**Avis de la Mission Régionale d'Autorité environnementale
Nouvelle-Aquitaine formulé à l'occasion de la présentation
d'un projet de centrale photovoltaïque au sol
à Saint-Exupéry-les-Roches et Saint-Bonnet-près-Bort (19)**

n°MRAe 2024APNA79

dossier P-2024-15538

Plan masse – extrait étude d'impact page 30

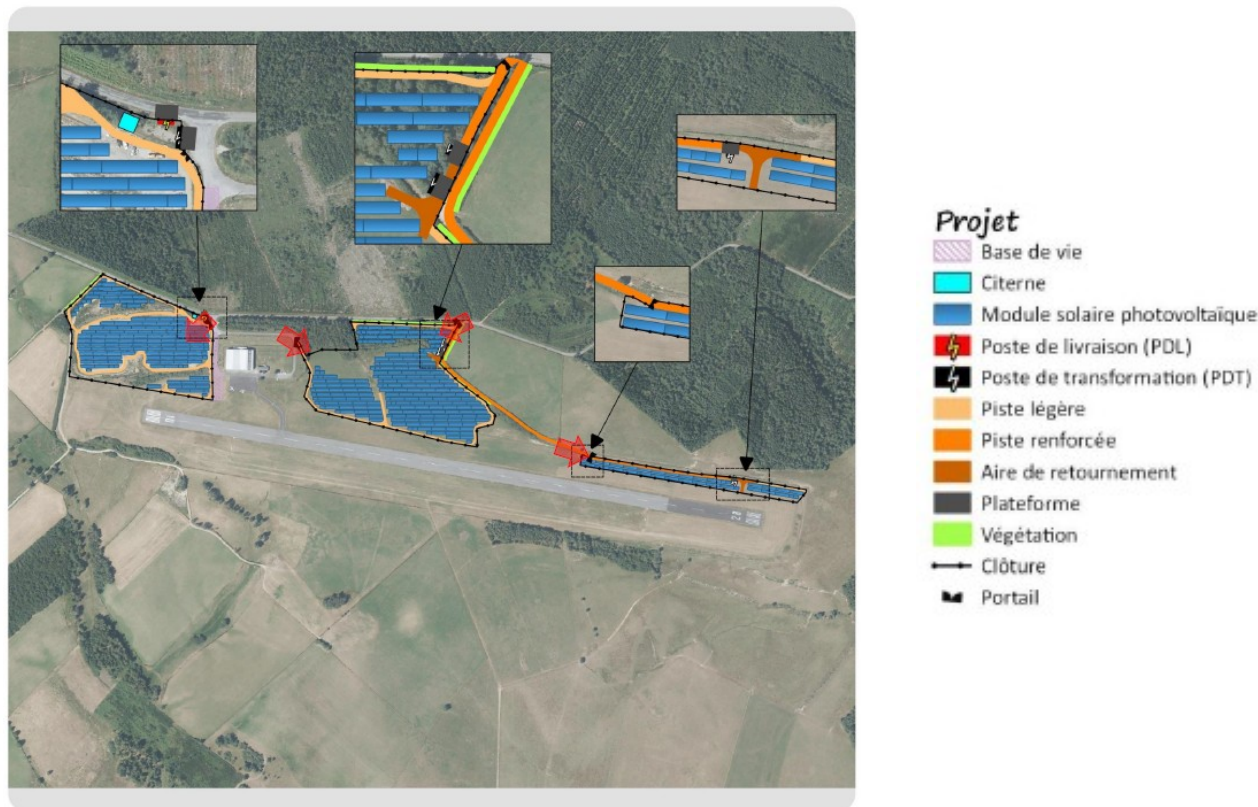
La MRAe rappelle que le raccordement du parc photovoltaïque au réseau public d'électricité fait partie intégrante du projet. **Elle recommande que les enjeux environnementaux liés aux opérations de raccordement soient précisés et fassent l'objet de la mise en œuvre de la séquence Éviter-Réduire-Compenser (ERC). Il en est de même pour les obligations légales de débroussaillage (OLD) imposés au delà du périmètre clôturé du parc.**
